### **Stellungnahme zu: Max Joseph-Straße Entsiegelung**

Der Stadtraumservice Mannheim plant, den Fußweg durch die Grünanlage in der Max-Joseph-Straße, zwischen Carl-Benz-Straße und Herzogenriedbad / Neuer Messplatz, zu entsiegeln. Der bisher asphaltierte, etwa 4 – 5 m breite Weg soll auf 3 m Breite zurückgebaut werden und eine wassergebundene Decke erhalten. Die entsiegelte Fläche soll mit gebietsheimischem Saatgut begrünt werden.

Abb: Ausschnitt aus Google Maps

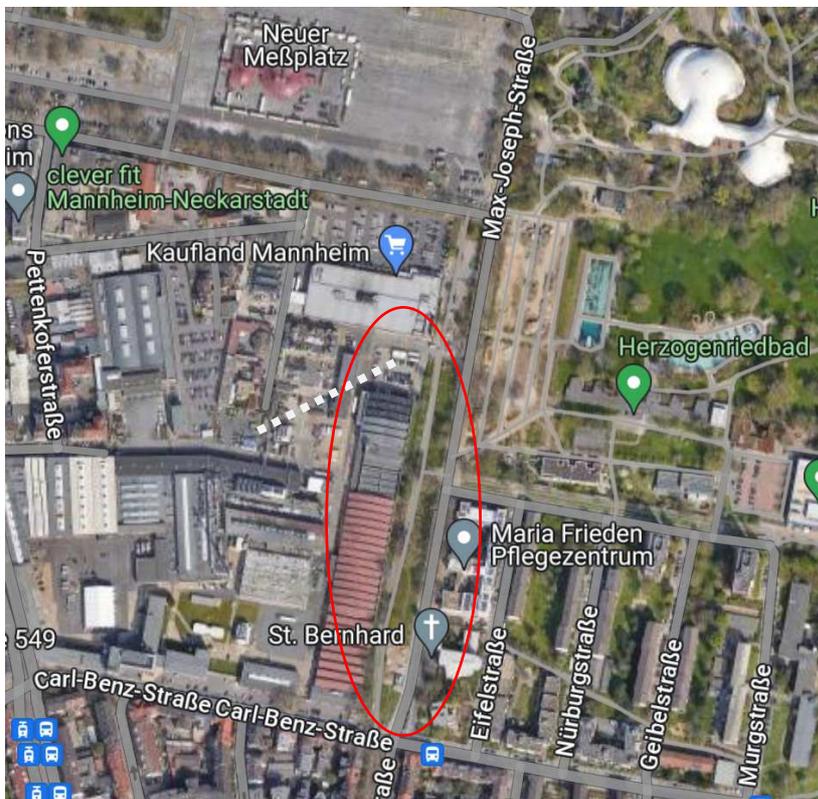
Wir begrüßen grundsätzlich die geplante Entsiegelungsmaßnahme. Wir möchten aber darauf hinweisen, dass der Weg durch die Grünanlage von Radfahrenden stark frequentiert wird. Es gibt dort keinen Hinweis auf ein Radverbot in der Grünanlage und keine ausdrückliche Beschilderung eines Fußwegs. In diesem Abschnitt der Max-Joseph-Straße befindet sich ansonsten kein gesicherter Radweg. Lediglich parallel zum Fußweg auf der Ostseite der Max-Joseph-Straße (in Richtung Norden) findet man einen abgesetzten Weg neben dem Fußweg, jedoch ohne Beschilderung als Radweg. In südlicher Verlängerung des Wegs durch die Grünanlagen in Richtung Innenstadt / Alter Messplatz ist der Fußweg als „Radfahrer frei“ ausgewiesen, ebenso der Fußweg auf der anderen Straßenseite in umgekehrter Fahrtrichtung.

Um eine gesicherte Radwegverbindung in diesem Bereich der Max-Joseph-Straße anbieten zu können, schlagen wir vor, den Weg durch die Grünanlagen durchgängig mit einer Breite von 4 m mit wassergebundener Decke anzulegen. Desweiteren möchten wir anregen, auch den bisher asphaltierten Querweg in Richtung August-Kuhn-Straße mit einer wassergebundenen Decke auszustatten.
